# Réponse à l'avis de la Mission régionale d'autorité environnementale (MRAe) – Projet éolien de Trente Arpents

Commune Jauzé et Saint Aignan  
SAS ENGIE Green Trente Arpents  
5 novembre 2019

Figure 1. Schéma d'une fondation avec sol renforcé (Source : LCV, 2017)

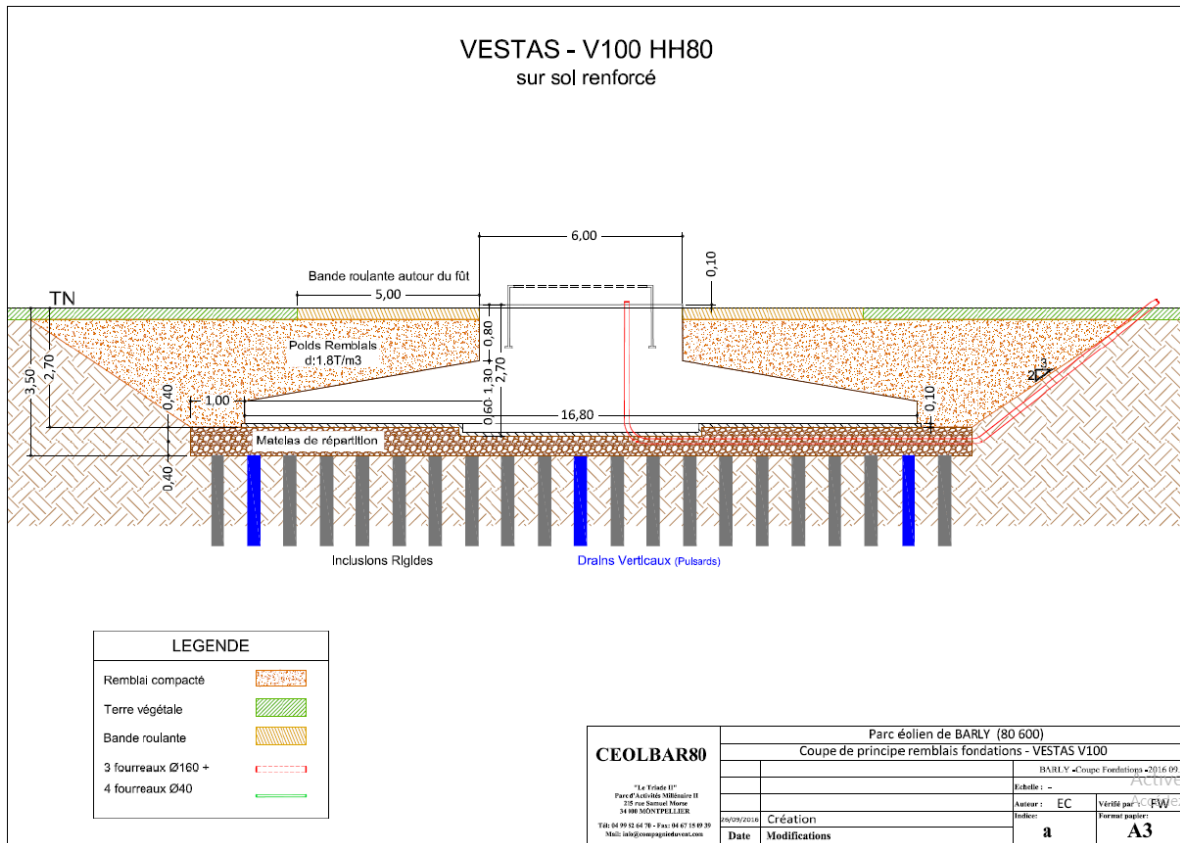
Le pétitionnaire note que la MRAe estime que « *le risque d'inondation a été pris en compte par le choix de la localisation des éoliennes hors zones concernées par ce risque naturel* ». Il relève que l'avis précise que l'éolienne E5 étant située dans une zone en aléa fort pour le risque de retrait/gonflement des argiles, « *le dossier souligne que ce point fera l'objet d'une attention toute particulière et sera pris en compte dans la conception des fondations. L'étude géotechnique prévue en amont des travaux dev[ant] ainsi permettre de déterminer les normes applicables aux fondations.* ». Et que l'Autorité environnementale précise toutefois qu' « *il aurait été souhaitable de procéder à cette étude afin que l'étude d'impact puisse tenir compte de ses conclusions et que le public dispose d'un niveau d'information plus abouti.* »

Le pétitionnaire souhaite rappeler ici qu'il a apporté des informations supplémentaires sur ce sujet dans le cadre du **Mémoire en réponse au commissaire enquêteur** lors de l'enquête publique d'octobre 2017. Il est ainsi précisé que le contexte géologique de l'emplacement envisagé pour implanter l'éolienne E5 sera effectivement pris en compte dans le cadre de l'étude géotechnique, qui sera réalisée en amont du chantier. Cette pratique est habituelle des projets éoliens. Cela garantit la bonne adaptation des dimensions de fondation au contexte géologique en présence. Plusieurs techniques permettent également de garantir la stabilité des éoliennes dans un sol de ce type. Les fondations peuvent être ancrées dans une couche géologique porteuse et non argileuse. Et si cette couche est trop profonde, le constructeur peut réaliser des renforcements de sol par inclusions rigides (colonnes de béton) ou encore un matelas de substitution. Ci-après un schéma de fondation de Vestas V100 sur sol renforcé :

Figure 3. Comparaison des émissions de gaz à effet de serre sur l'ensemble du cycle de vie par moyen de production d'électricité (Source : FEE, 2018)

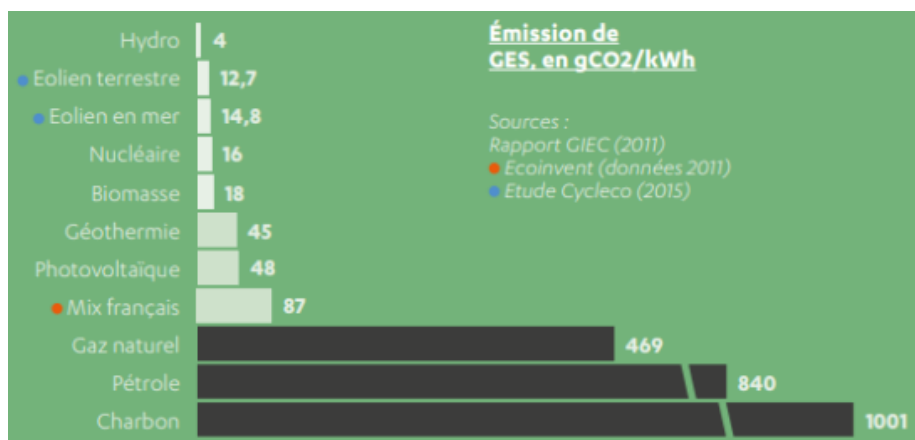
La MRAE relève que « *Le dossier n'aborde pas les impacts, qui pourraient être positifs en comparaison d'autres sources de production d'énergie, du projet sur les émissions de gaz à effet de serre. Il s'agit pourtant d'un objectif majeur du projet dans le cadre de la transition énergétique. Il importe, notamment pour la complète information du public, que les émissions de gaz à effet de serre correspondant à l'ensemble du cycle de vie du projet soient évaluées et comparées avec celui d'autres sources de production électrique.* Elle recommande donc que « *pour*

la complète information du public, de produire un bilan des émissions de gaz à effet de serre du projet incluant l'ensemble de son cycle de vie. »

Les émissions de gaz à effet de serre liées à l'éolien sont concentrées principalement lors de la fabrication et du transport des machines. En moyenne, sur l'ensemble de son cycle de vie - depuis la fabrication des pièces jusqu'à leur recyclage – l'éolien français émet 12,7 g de CO<sub>2</sub>/kWh. Soit 37 fois moins qu'une centrale thermique au gaz naturel, 66 fois moins qu'une centrale thermique au fioul et 79 fois moins qu'une centrale thermique charbon.

Si l'on considère le parc éolien de Trente Arpents, pour une production annuelle estimée à minimum 52 GWh (soit 52 millions de kWh), la quantité de CO<sub>2</sub> émises dans le cadre de son cycle de vie (dont fabrication et transport) correspondra donc à environ 660 tonnes de CO<sub>2</sub>. Pour la même production d'électricité annuelle, tout au long de son cycle de vie, une centrale nucléaire émettrait 832 tonnes de CO<sub>2</sub> et une centrale thermique au charbon 52 052 tonnes de CO<sub>2</sub>.
